## VYSVĚTLENÍ ZADÁVACÍ DOKUMENTACE X.

| 1.1. Název veřejné zakázky:           | <b>Výstavba vědeckovýzkumného centra „LERCO“</b> |

Na základě žádosti účastníků o vysvětlení zadávací dokumentace podle ustanovení § 98 odst. 3 zákona č. 134/2016 Sb., o zadávání veřejných zakázek (dále jen „zákon“) poskytuje zadavatel následující vysvětlení.

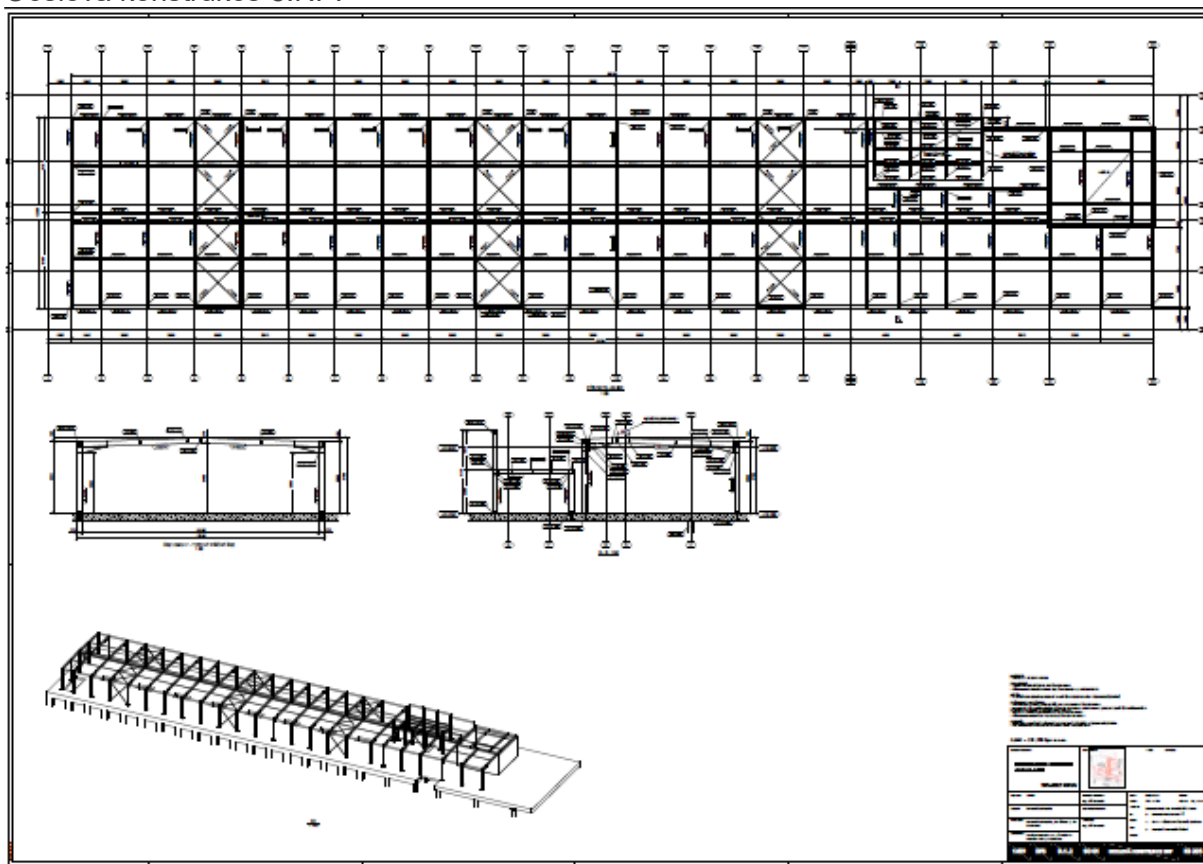
**Žádáme o upřesnění složení laku 200 ml ve spreji a nátěru vč. způsobu aplikace.**

Zadavatel k tomuto dotazu uvádí, že aplikace na potrubí bude namáčením do směsi. Tato směs bude namíchána dle pokynů výrobce. Důvod namáčení je ten, že není technologicky možné nanést lak jinak než ponorem potrubí.

Níže jsou specifikovány požadavky na lak a nátěr.

**Požadavky pro Lak**

Surface Insulation Resistance ( $\Omega$ )	1 x 10 <sup>15</sup>
Comparative Tracking Index (Volts)	>300
Dissipation Factor @ 1MHz, 25 °C	0.01
Moisture Resistance (MIL-1-46058C)	Meets Requirements
BONO Test (Corrosion Factor)	Pass (2.3%)
